Umstellung DIN auf ISO DIN 931 auf ISO 4014 Sechskantschrauben mit Schaft

Die Norm DIN 931:1987-09 wurde im Jahr 2001 durch die Norm ISO 4014 ersetzt.

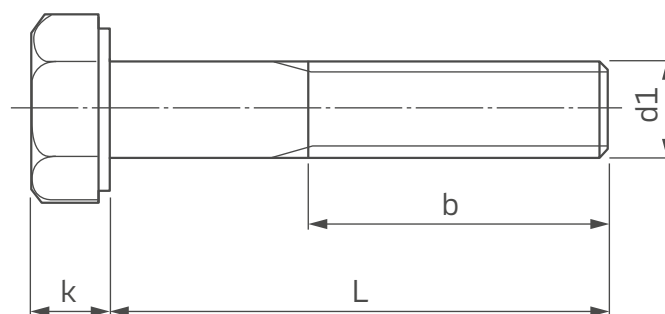
Aufgrund kontinuierlicher Produktionsumstellungen von DIN- auf ISO-Ausführung werden teilweise DIN-Bestellungen automatisch auf ISO umgestellt.

- M 7 ist nicht mehr in der Normreihe
- Normreihe bis M 64 erweitert
- M 10 / M 12 / M 14 / M 22 Schlüsselweite geändert
